B栋一层平面图 变更前

B栋一层平面图 变更后

变更内容:

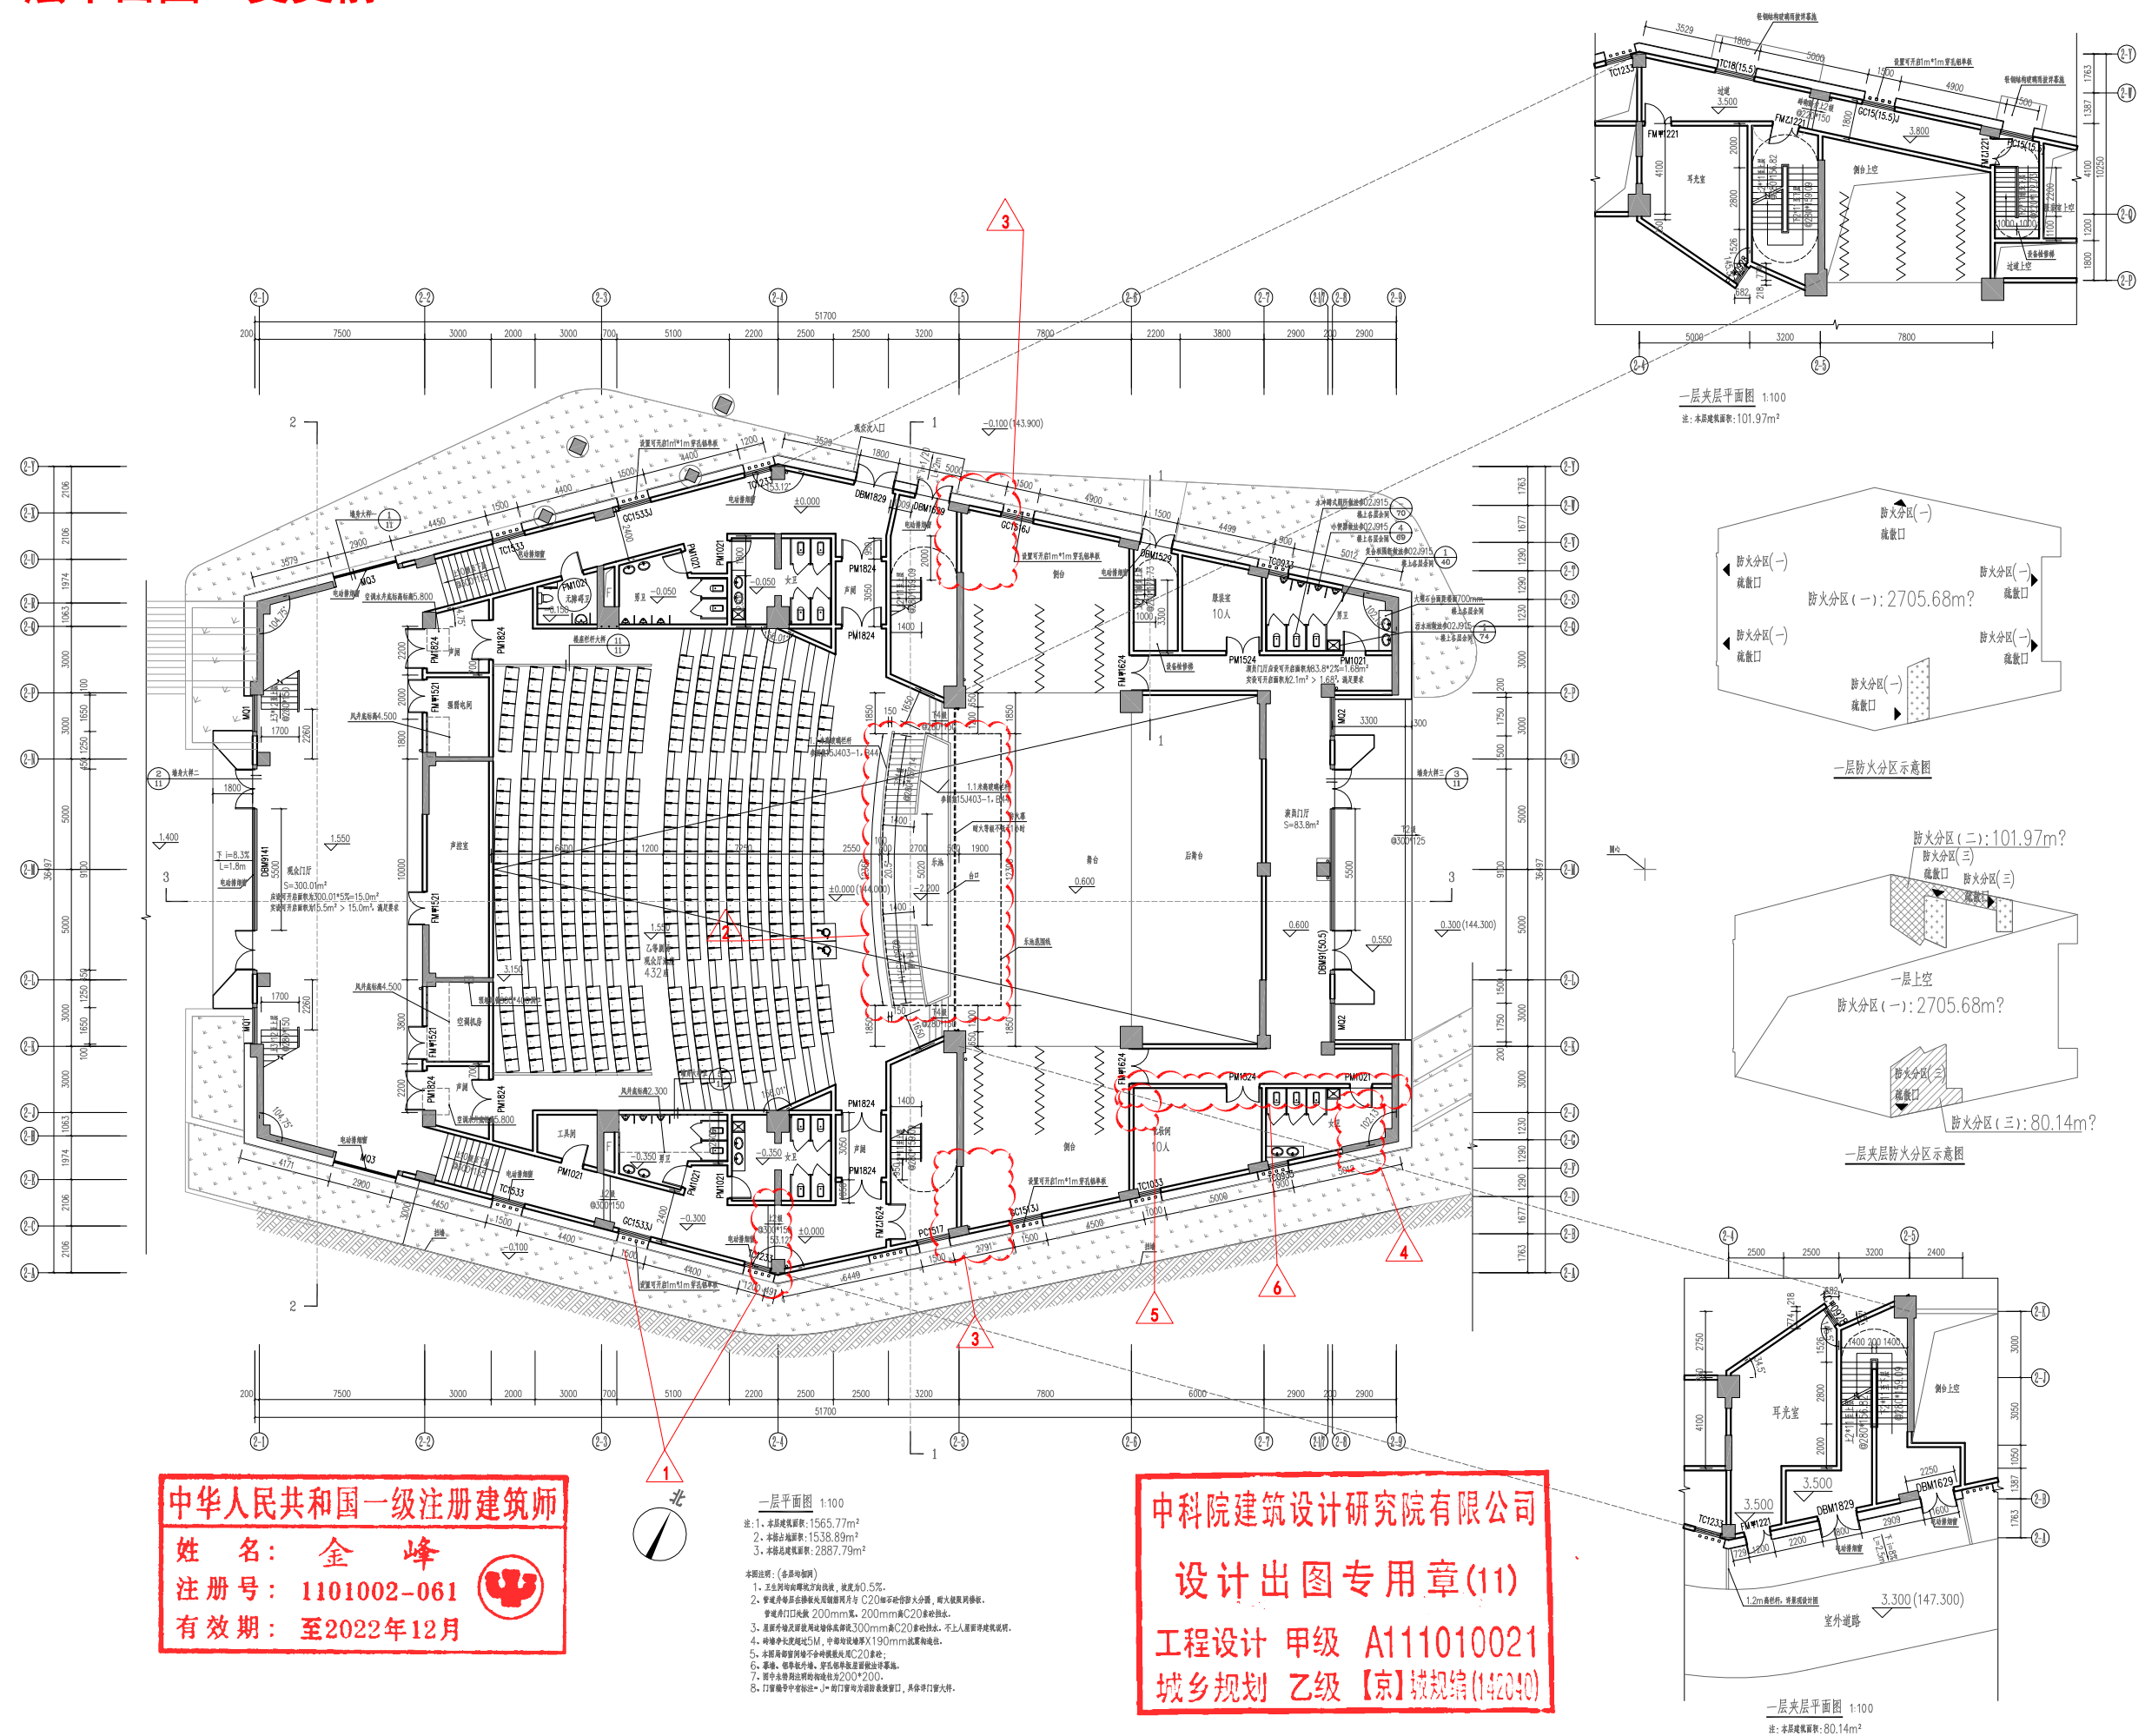
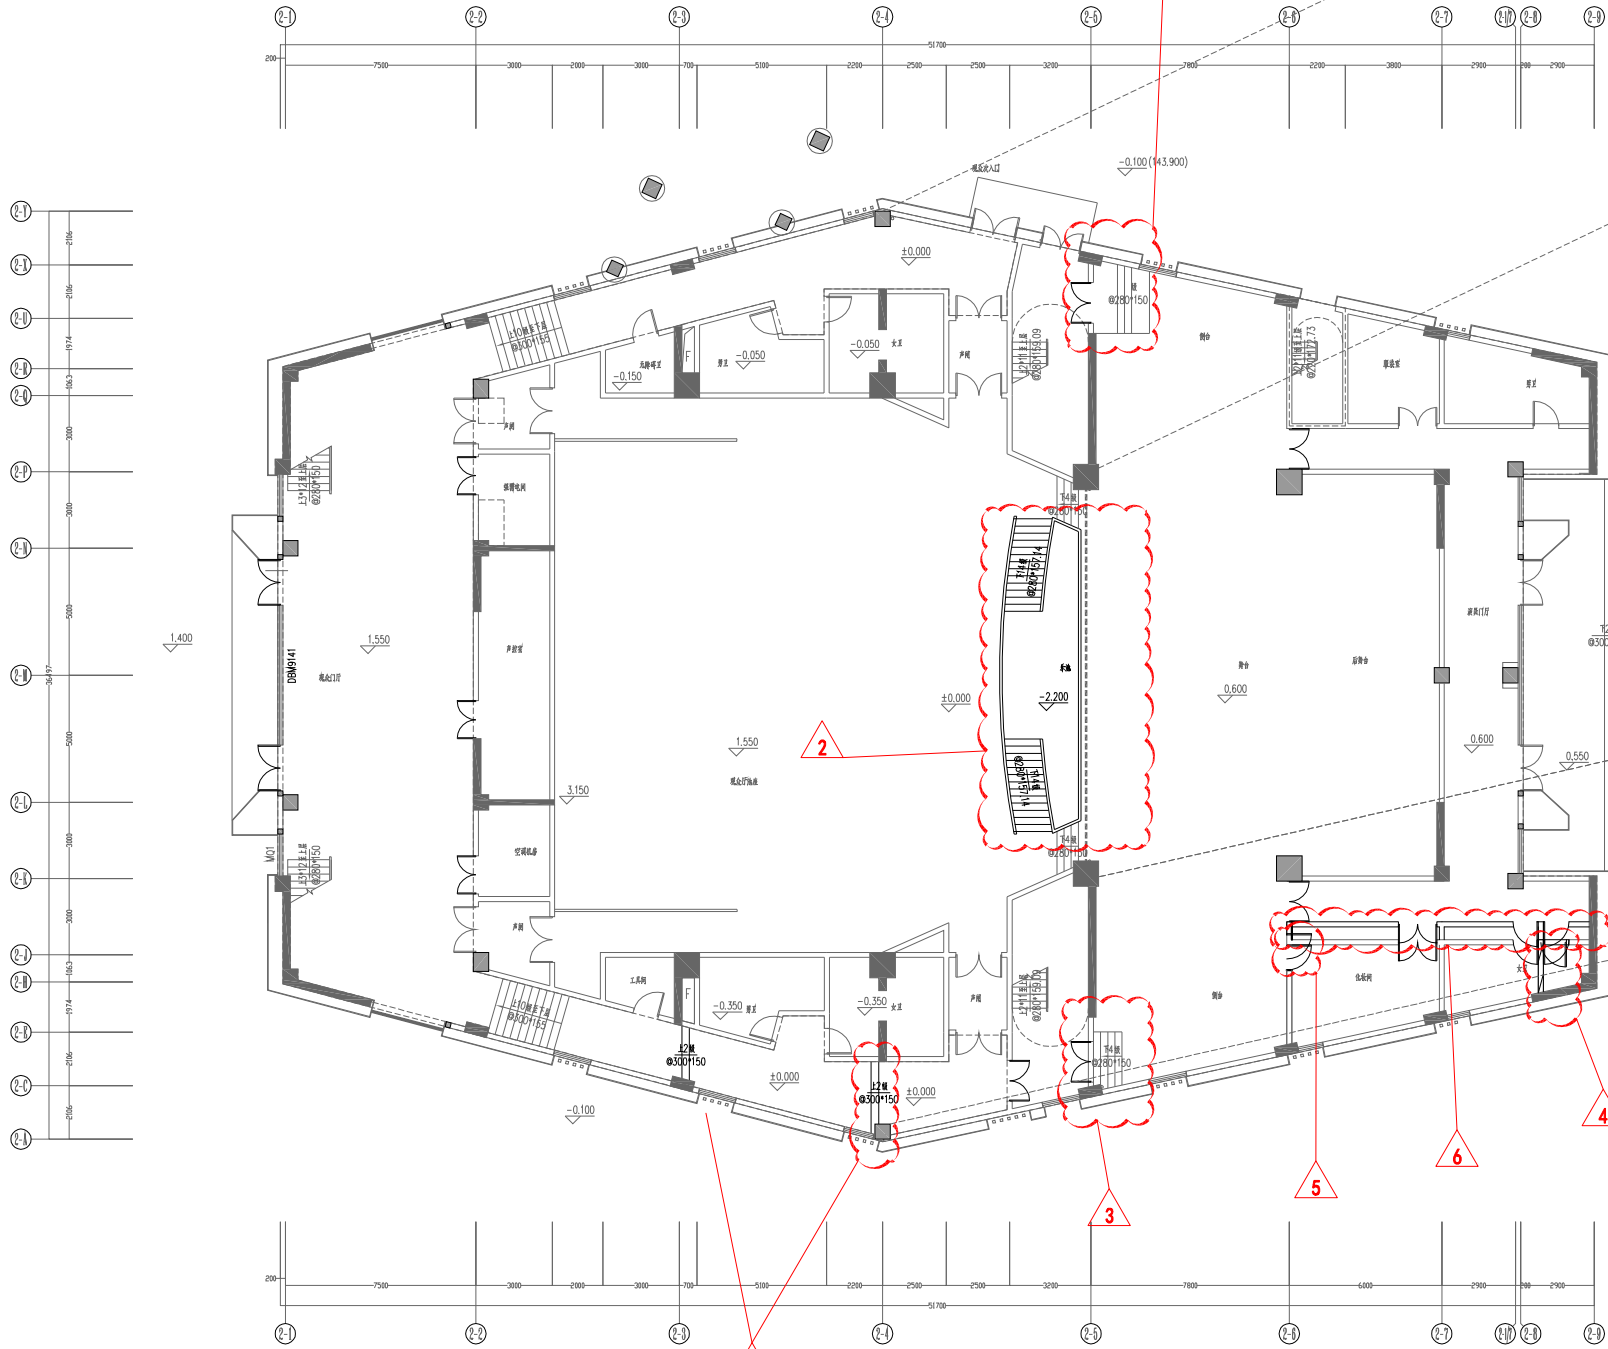
- 1:2-3轴交2-C轴、2-4轴交2-A轴取消台阶。
- 2:2-5轴交2-N~2-L轴乐池取消。
- 3:2-5轴交2-B轴、2-5轴交2-W轴局部新增台阶及门。
- 4:2-8轴~2-9轴交2-G轴~2-K轴之间局部新增墙体及门。
- 5:2-6轴交2-D轴~2-K轴之间局部取消墙体及新设门。
- 6:2-6轴~2-9轴交2-G轴~2-K轴之间局部墙体及门往2-A轴位移0.7m。
